INFORMATIVO TÉCNICO

DEPARTAMENTO	DATA	ABRANGÊNCIA	NÚMERO	REVISÃO
SAT	04/09/06	GERAL	472/06	1

AS-M890: QUEIMA DOS CIs DE SAÍDA DE ÁUDIO (IC600 e IC601) E CORREÇÃO DE FÁBRICA.

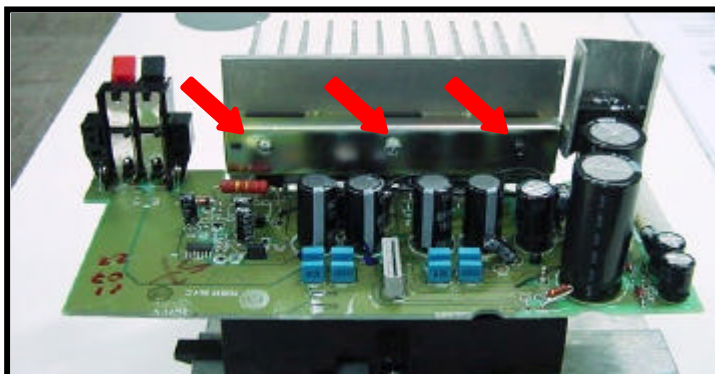
1. Originalmente, o suporte dos CI de potência está montado conforme indicado nas fotos abaixo.

2. Retire o suporte original do produto soltando os 3 parafusos.

Suporte original - vista frontal

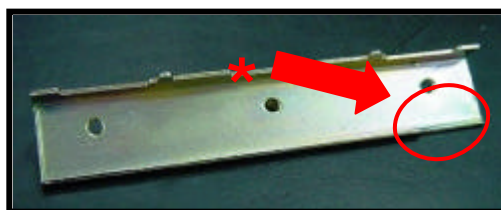
3. O suporte original tem o aspecto conforme abaixo.

* **OBS 2. Atenção ao detalhe do estampo da posição dos CIs no suporte original.**

Suporte solicitado - vista frontal

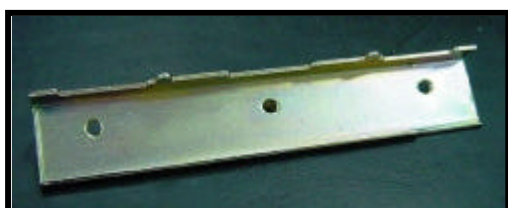
4. O segundo suporte (similar ao original) deverá ser requisitado pelo código 654786001010.

* **OBS 3. Verificar o X escrito na parte frontal direita do suporte solicitado.**

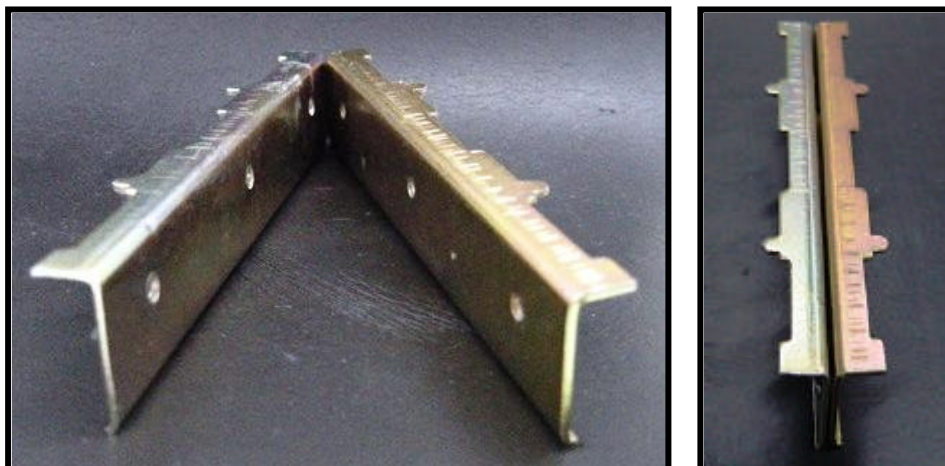
5. Abaixo os dois suportes que serão utilizados.

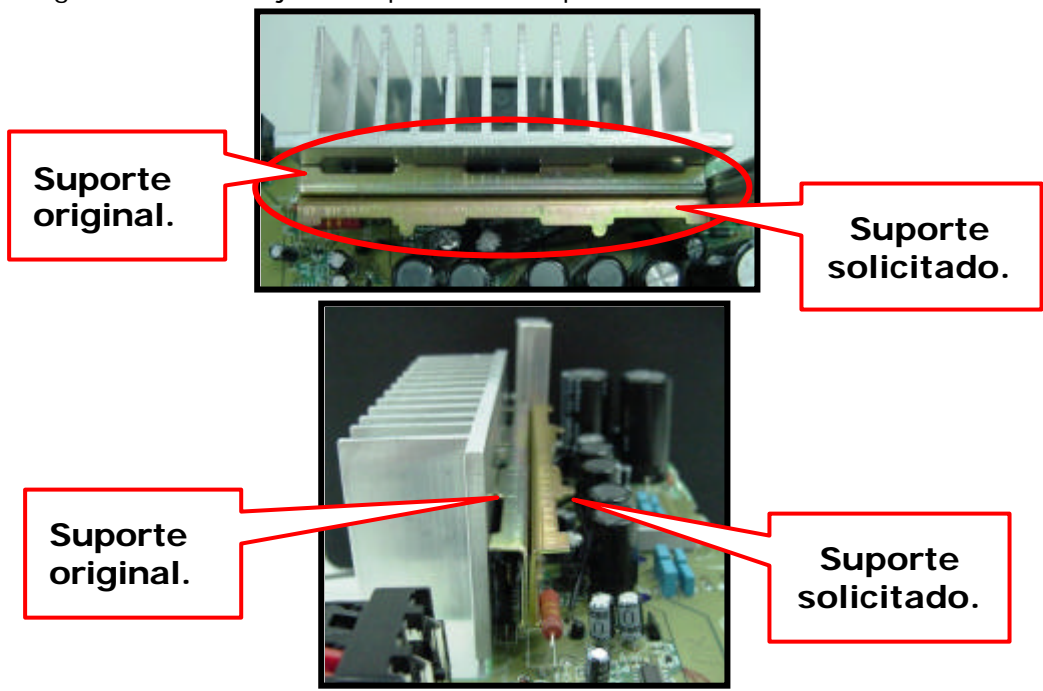
6. Posicionar os suportes conforme mostrado nas fotos abaixo.

7. **ATENÇÃO:** Antes de fixar os suportes, verifique se há pasta térmica cobrindo toda a área onde os componentes farão contato com o dissipador.

8. **NÃO INVERTA A POSIÇÃO DOS SUPORTES. O SUPORTE ORIGINAL DEVE FICAR EM CONTATO COM OS CIs, PRESSIONANDO-OS CONTRA O DISSIPADOR.**

9. Para fixar os suportes ao dissipador, serão utilizados 2 dos parafusos originais do produto. Será necessário adquirir um terceiro parafuso de 2,9mm X 16mm para completar a fixação dos suportes.

* **OBS 4.** O parafuso SOLICITADO (menor que os originais) será utilizado no LADO ESQUERDO DO SUPORTE SOLICITADO.

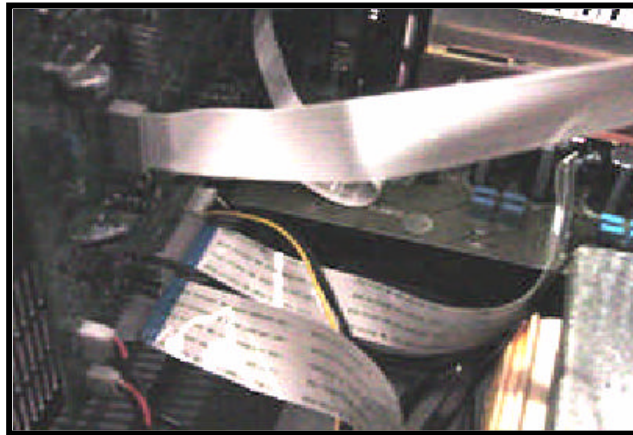
10. A montagem final do conjunto suportes / dissipador ficará como mostrada nas fotos abaixo.
